Modulo per la presentazione delle osservazioni per i piani/programmi/progetti sottoposti a procedimenti di valutazione ambientale di competenza statale

ID: Codice procedura (ID_VIP/ID_MATTM): 12691

“Progetto di un impianto eolico denominato "Pitigliano" ubicato nei comuni di Pitigliano (GR) e Sorano (GR) costituito da 20 (venti) aerogeneratori di potenza nominale 7,0 MW per un totale di 140,0 MW con relative opere connesse ed infrastrutture indispensabili”

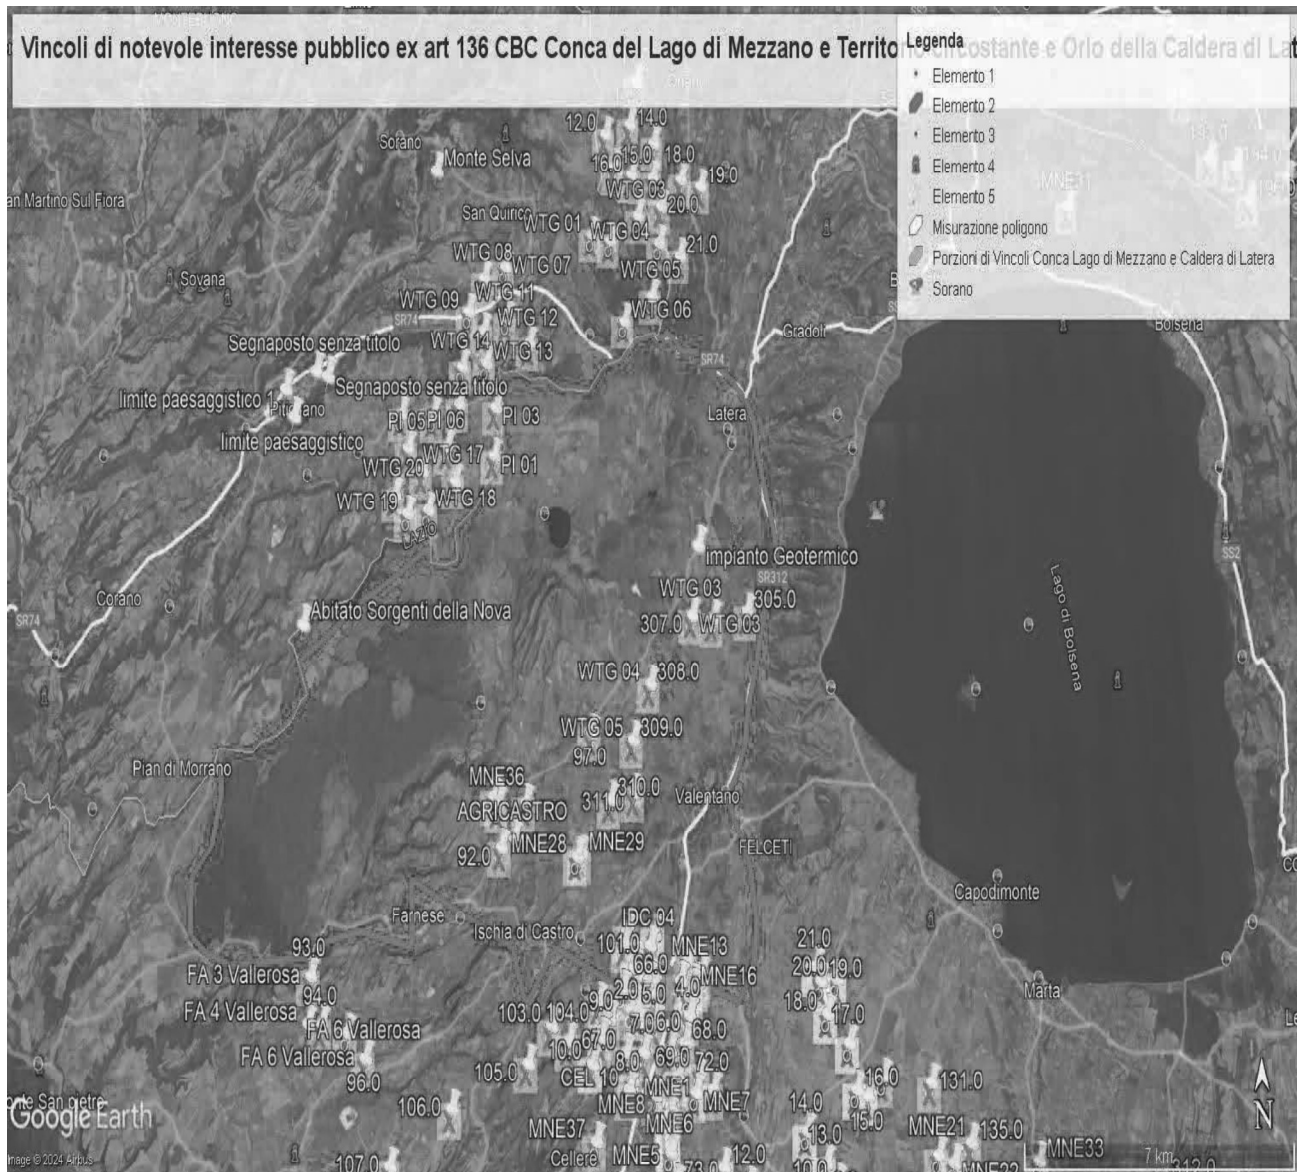
Al contrario si evidenzia che l'impianto eolico industriale citato non solo ricadrebbe con tutti e 20 gli aerogeneratori all'interno delle fasce di rispetto di 3 km di due vincoli paesaggistici di notevole interesse pubblico esistenti nella Regione Lazio e con una parte di essi nel vincolo paesaggistico del Centro abitato di Sorano (GR) quindi in aree non idonee all'installazione di impianti di energia rinnovabile. Addirittura, alcuni aerogeneratori sarebbero ubicati a poche centinaia di metri dai perimetri dei due vincoli paesaggistici laziali ex art 136 del CBC.

Come è illustrato nell'immagine si ribadisce che l'impianto industriale "Pitigliano" ricade completamente all'interno delle fasce di rispetto dei due vincoli di notevole

IMMAGINE n. 2 Impianto eolico industriale “Pitigliano” e distanze aerogeneratori dai Vincoli della Conca del Lago di Mezzano...

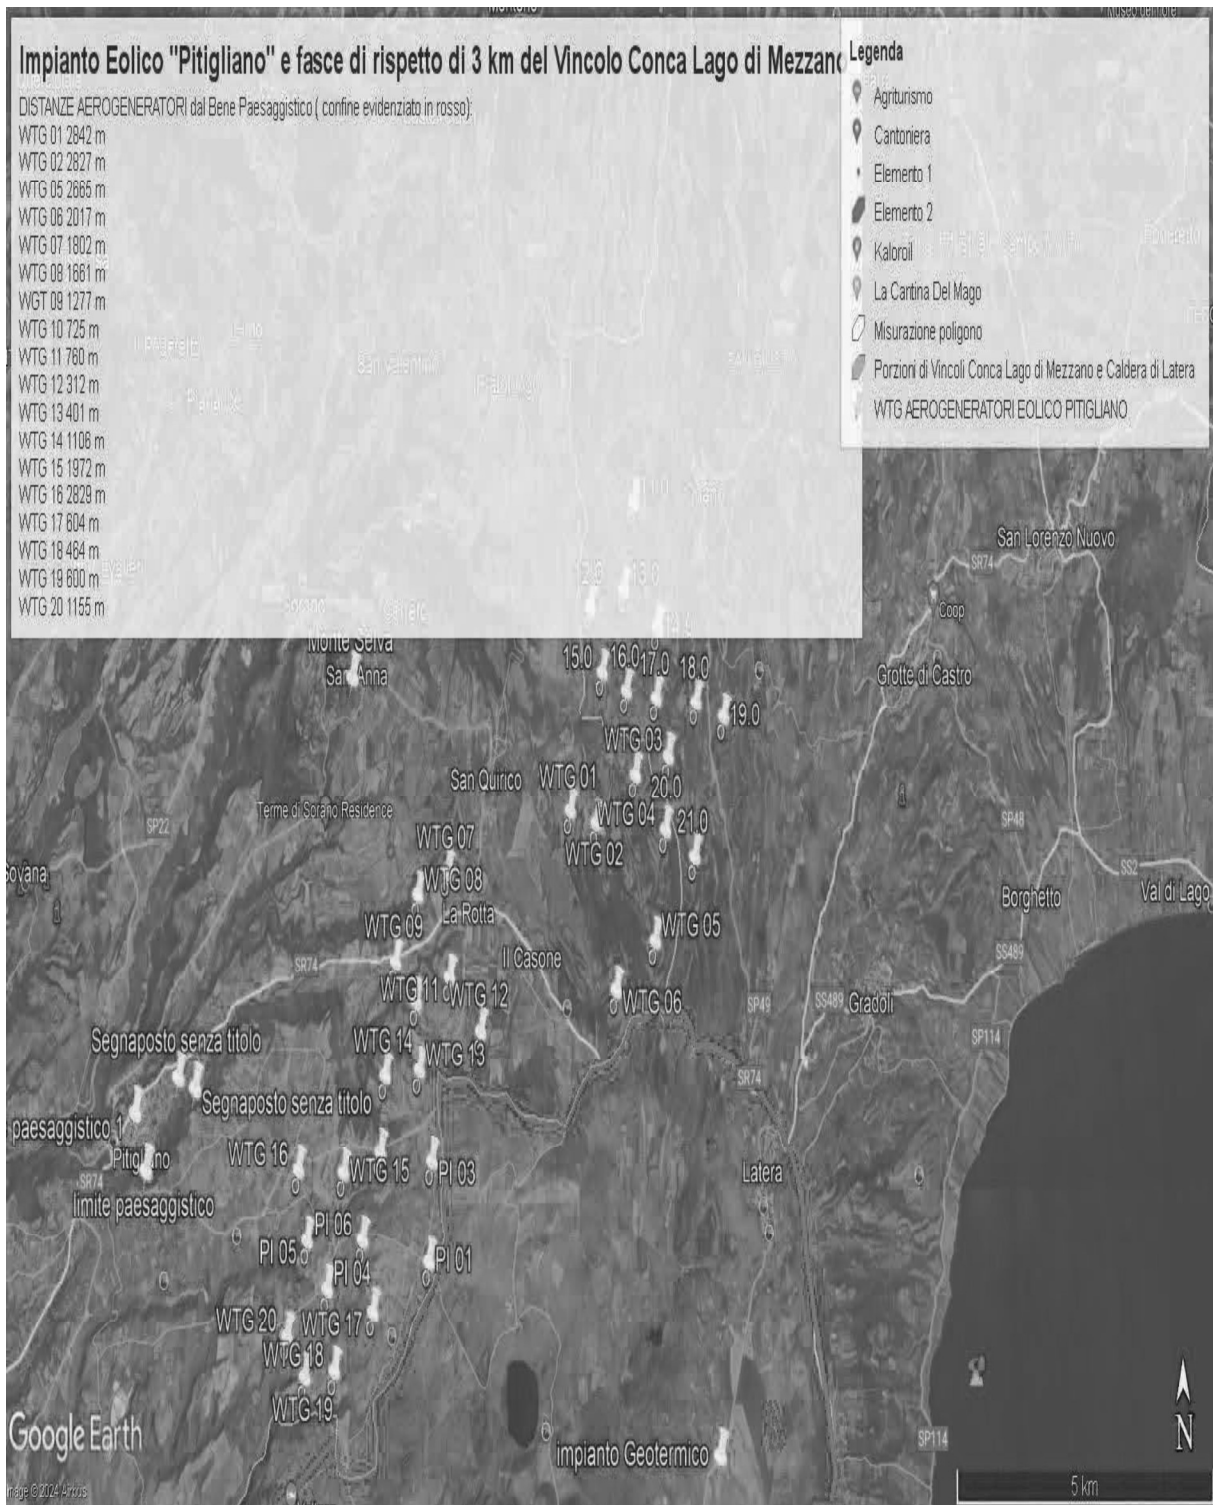
interesse pubblico e lambisce quelle di un terzo vincolo e quindi come affermato dal Consiglio di Stato nelle sentenze citate, l'impianto è insediato in area non idonea ai sensi dell'art. 20 comma 8 lettera c quater del D.Lgs. n. 199/2021 e ss.mm.ii al contrario di quanto sostiene la proponente.

IMMAGINE n. 3 Impianto eolico industriale “Pitigliano” e distanze aerogeneratori dai Vincolo “Orlo della Caldera di Latera.

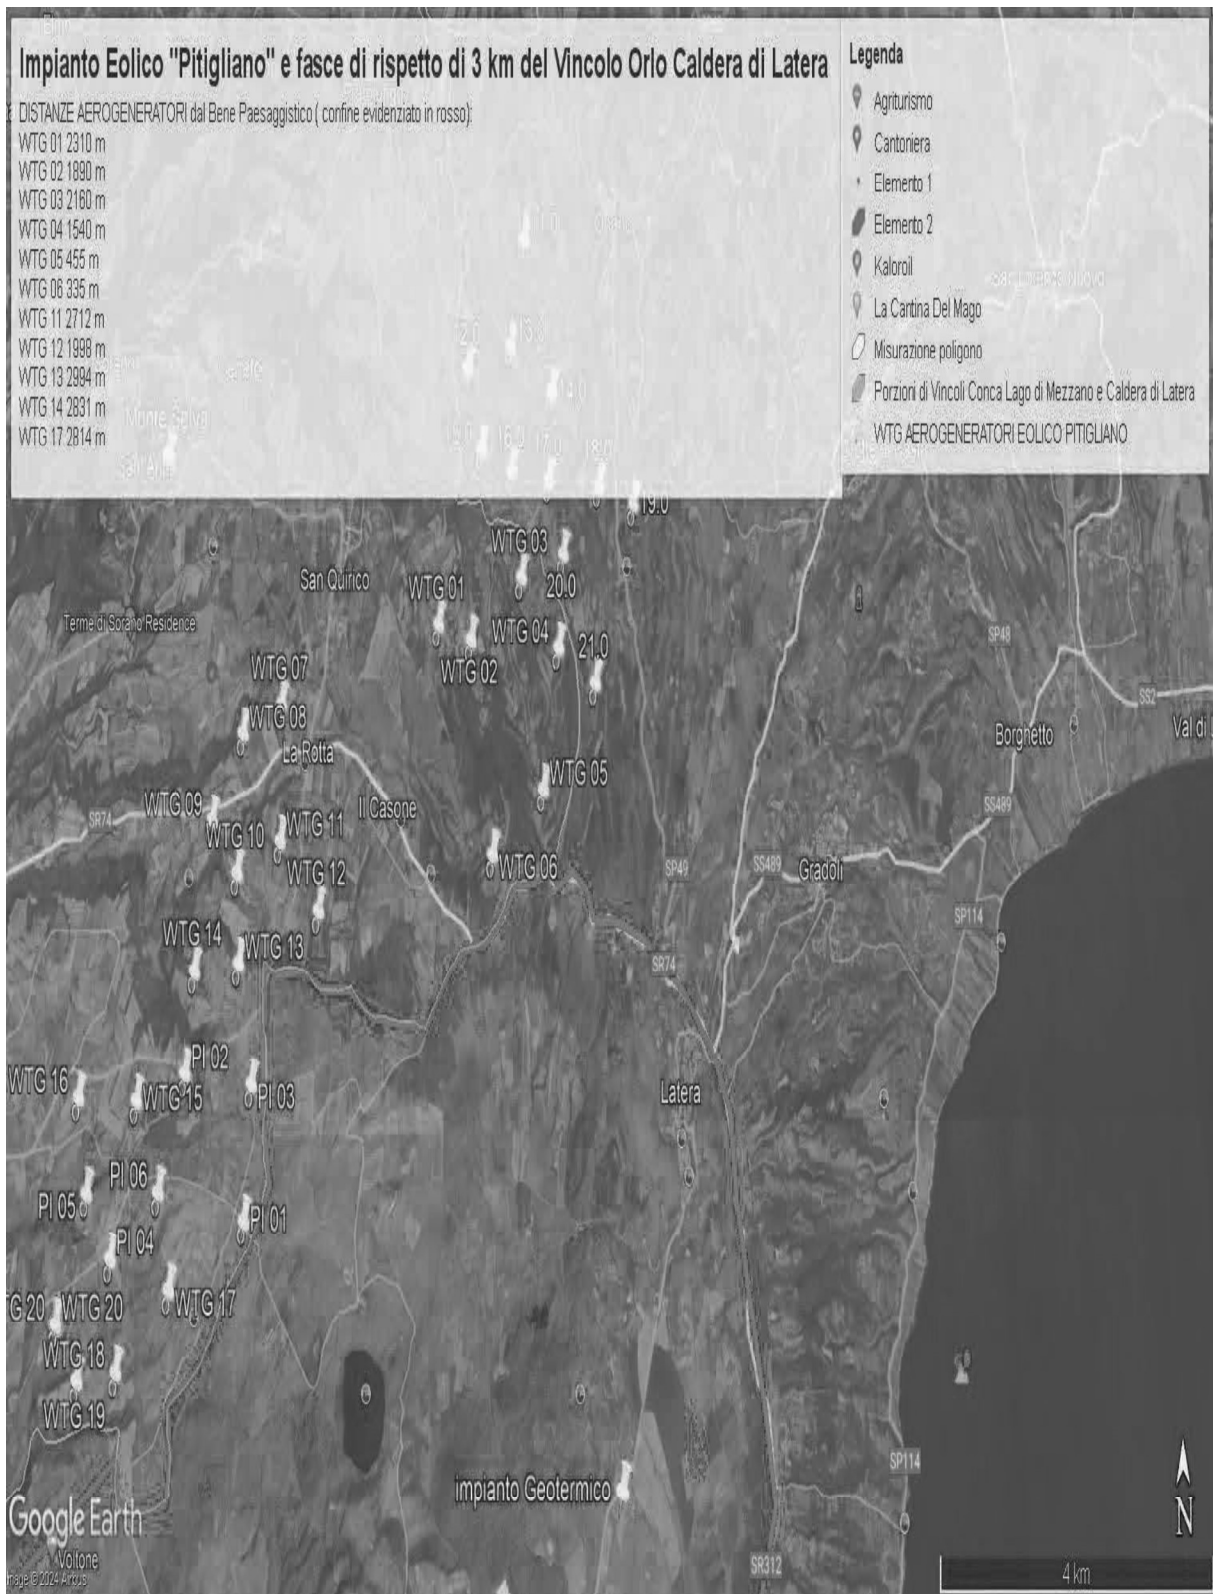
Concludendo, si evidenzia ancora che la proponente non effettuando la procedura prevista dalla Parte III delle Linee Guida nazionali ha ignorato un vincolo paesaggistico di notevole interesse pubblico istituito con un provvedimento del Segretariato regionale del Ministero della Cultura per il Lazio che ha emanato il Decreto di dichiarazione di notevole interesse pubblico n. 22 del 15.02.2024 ai sensi e per gli effetti dell'art. 136, co. 1, lett. c) e d) del decreto legislativo 22 gennaio 2004, n. 42, "Ambito paesaggistico, geologico e geomorfologico dell'orlo della caldera di

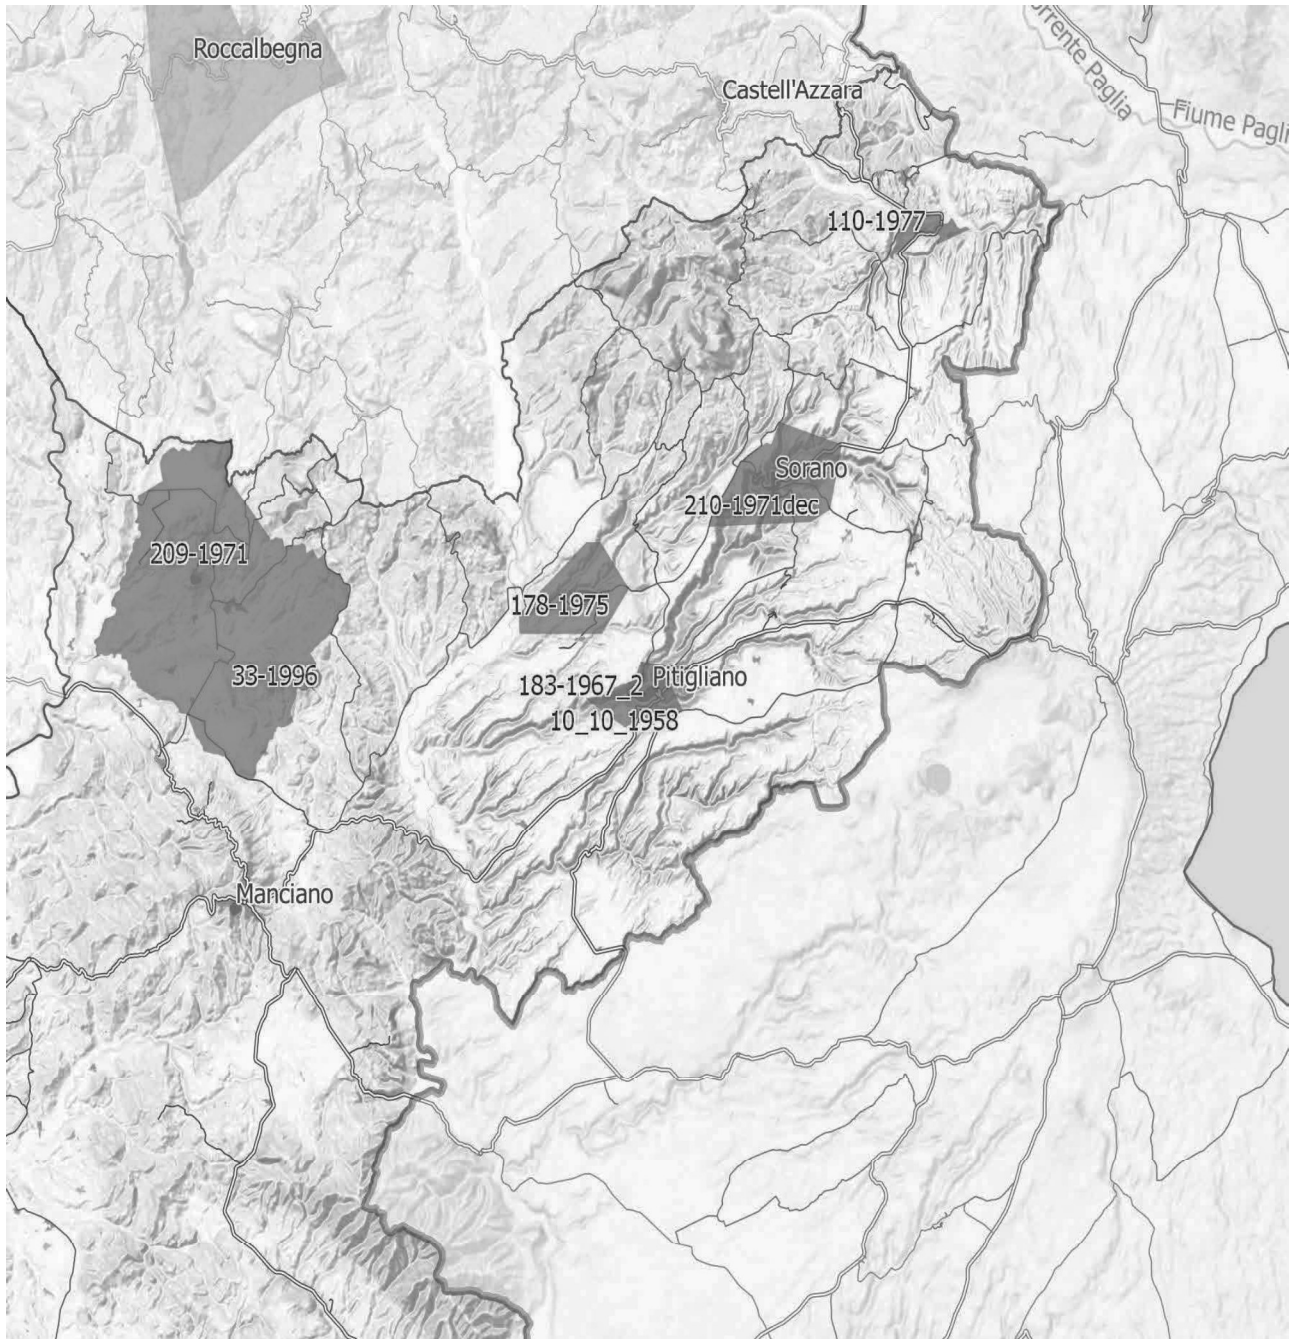
Inoltre, come sostiene la Proponente parte dell'impianto si verrebbe a trovare a 3,5 km dal centro abitato di Sorano. Infatti, tre degli aerogeneratori WTG 08, 09, 10 sono addirittura all'interno delle fasce di rispetto dei 3 km del suo vincolo paesaggistico di notevole interesse pubblico ex art 136 del CBC. Si evidenzia che così si crea

IMMAGINE n. 4 Si evidenzia che i tre aerogeneratori WTG 07, WTG 08 e WTG 09 impattano con il vincolo paesaggistico di notevole interesse pubblico del Centro Storico di Sorano. Il WTG 07 si troverebbe a 2828 m, WTG 08 2504 e WTG 09 2990. Il cavidotto dell'impianto invece impatta in buona parte del Vincolo paesaggistico ex art. 136 del CBC del Centro Storico di Pitigliano.

IMMAGINE n 5. Mappa eolici elaborata dall'Associazione Amici della Terra. La mappa evidenzia il cumulo degli impianti tra Lazio e Toscana.

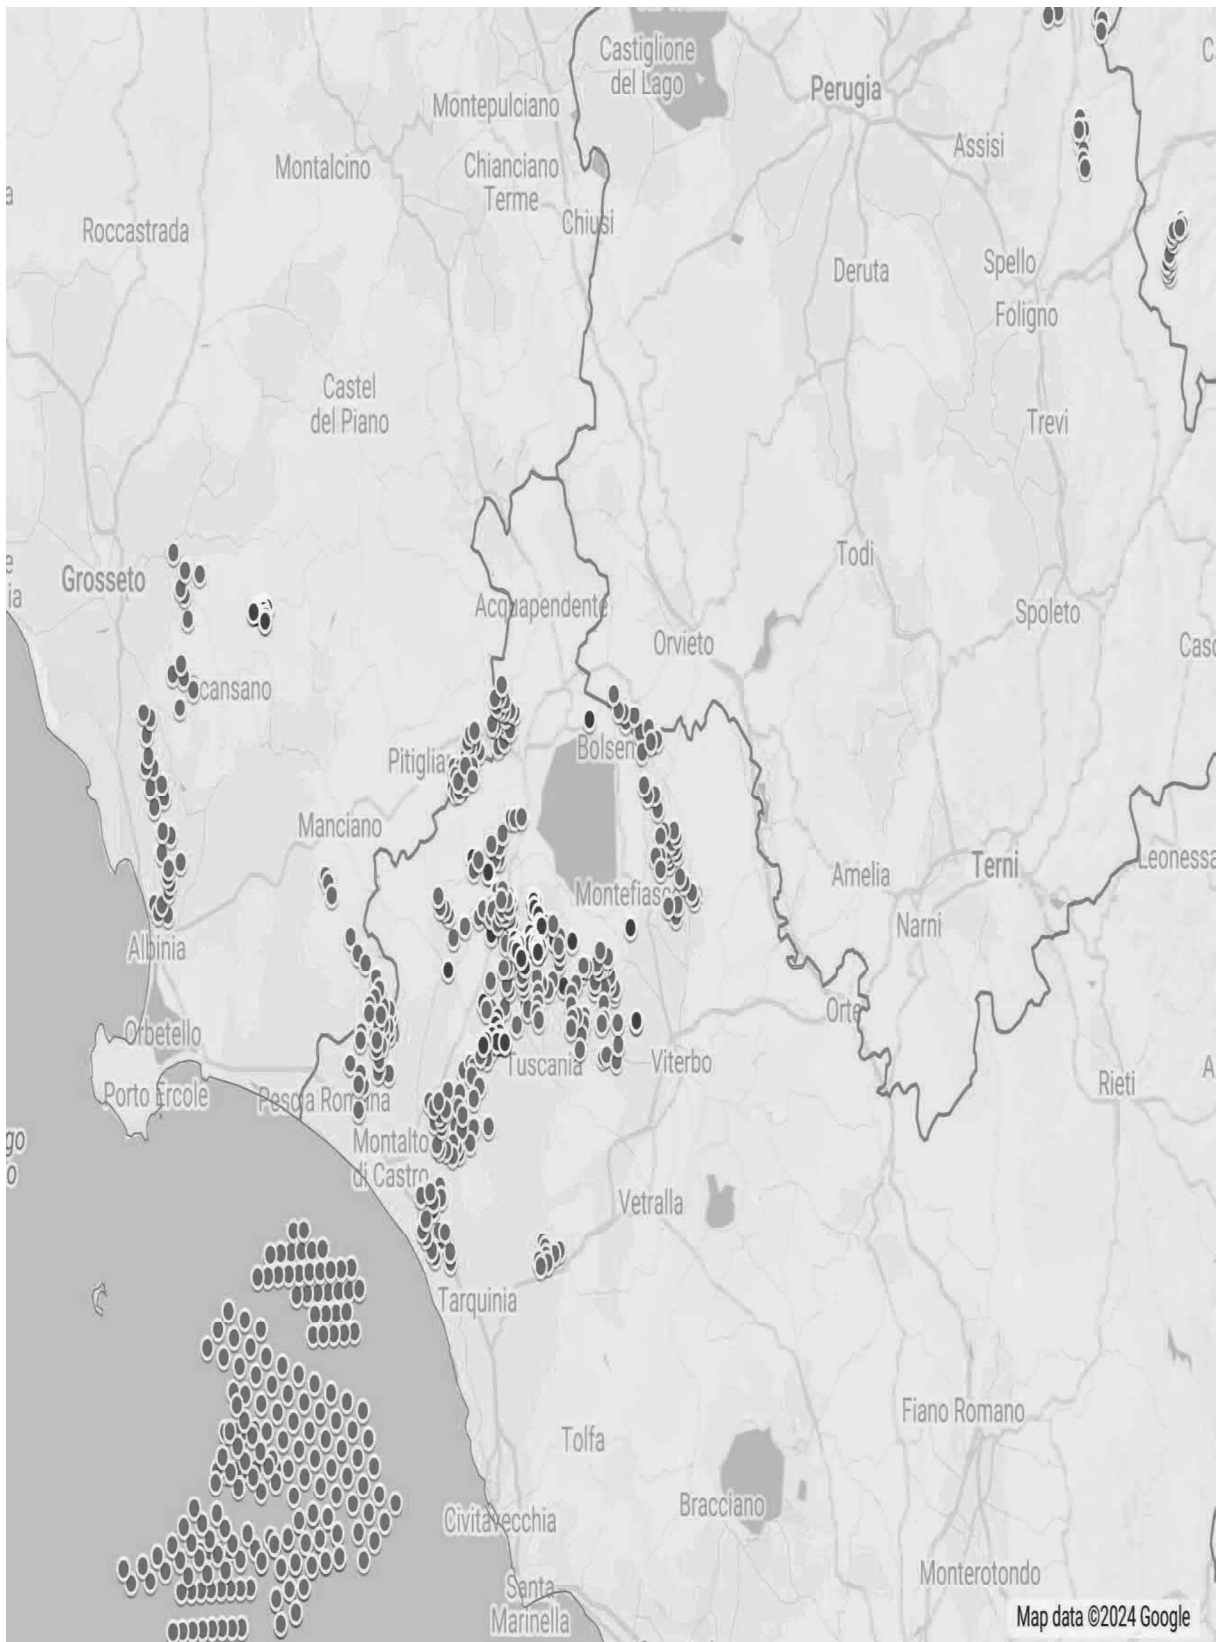
Riguardo al cumulo degli impianti FER, le mappe prodotte dalla proponente riguardano, come già evidenziato, soltanto una parte molto piccola degli impianti FER dell'area intermedia e vasta e in particolare di quelli eolici che contribuiscono a creare un notevole cumulo e la saturazione del territorio tosco laziale. Riguardo al cumulo dei soli impianti eolici si riporta la mappa dell'intervisibilità degli impianti eolici elaborata dall'Associazione nazionale “Amici della Terra”.

Se agli impianti eolici rappresentati qui sopra che non comprendono sia l'impianto eolico Pitigliano e le altre 14 pale del progetto eolico in verifica amministrativa sempre nel territorio di Pitigliano si aggiungono i migliaia di ettari (7000 fin'ora) di territorio occupato dagli impianti fotovoltaici e agrivoltaici e dalle altre tipologie appare chiaro il numero spropositato degli impianti FER nella bassa toscana e nella Tuscia.
